1 Oggetto

“Opere Complementari al Passante di Mestre. L.R. 17/01/2002 n. 2 –Interventi di fascia A – viabilità complementare nei Comuni di Treviso e Casier, in Provincia di Treviso. CPASS/3: – Intervento 31-S2 “Terraglio Est – Secondo Stralcio”

2 Finalità

Lo scopo dell'incarico che ci è stato conferito consisteva nel verificare la previsione di impatto acustico, la tipologia delle infrastrutture e le opere definite, nonché le opere di mitigazione previste nell'area di pertinenza delle proprietà dei sigg. Candiani.

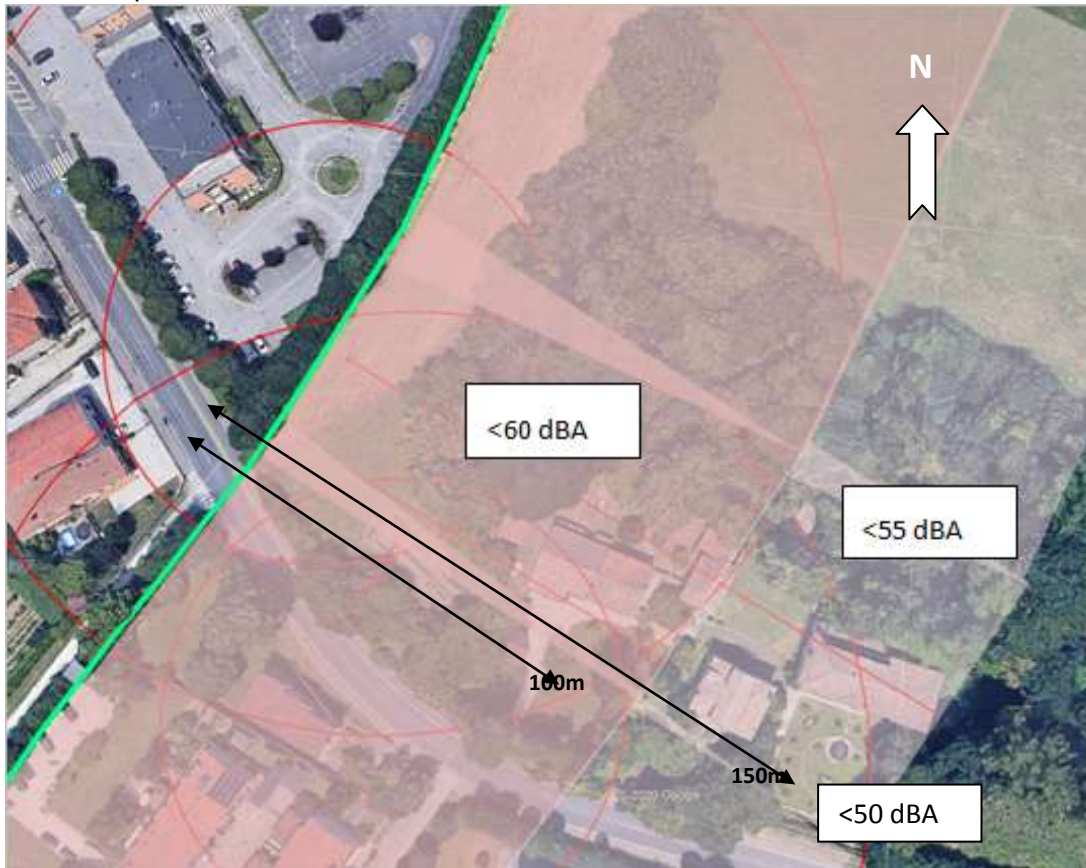
Per il Ricettore R5 vengono forniti i seguenti risultati:

Ante Operam	Diurno	58,6	Notturmo	49,2
Post Operam		59,7		53,9
Differenza		1,1		4,7
D.lg 142 -		65		55

Dei dati ante-operam non è chiara la simulazione eseguita e le differenze rispetto al post-operam sono inferiori al presumibile errore di stima quindi, con tutto il rispetto dovuto e pur considerando la non comprensione del procedimento adottato, ci si chiede la valenza dell’elaborazione condotta.

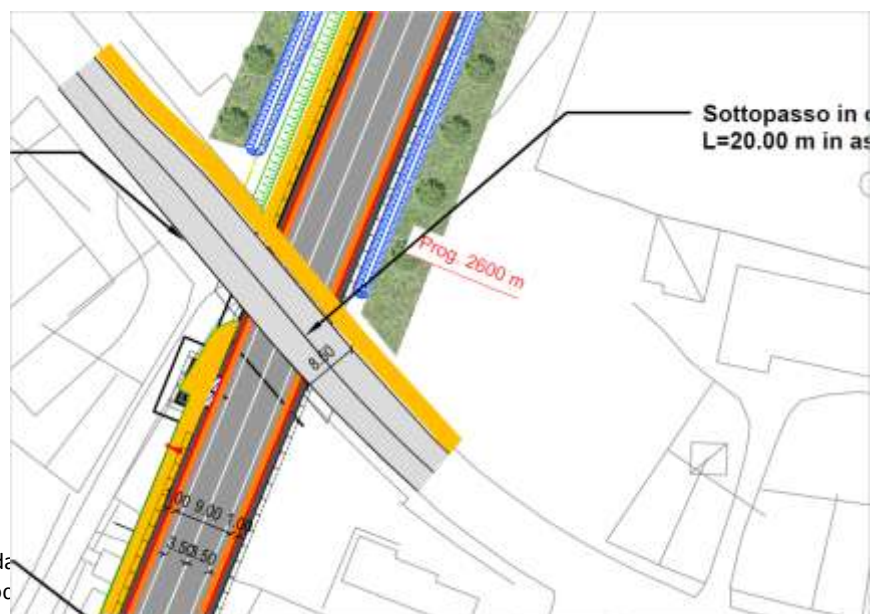
Nella Relazione acustica è indicato il tracciato di una barriera acustica (giallo senape in figura) a lato della costruenda strada (direzione N-NO), ma non è chiaro perché la stessa non sia stata prevista anche dal lato opposto (direzione S-SE) al fine di proteggere l'area dei sigg. Candiani.

Sempre nella Relazione acustica è anche indicata una barriera sul sovrappasso di via S. Antonino limitata allo stesso e quindi presumibilmente insufficiente a proteggere dal rumore gli edifici dei sigg. Candiani.
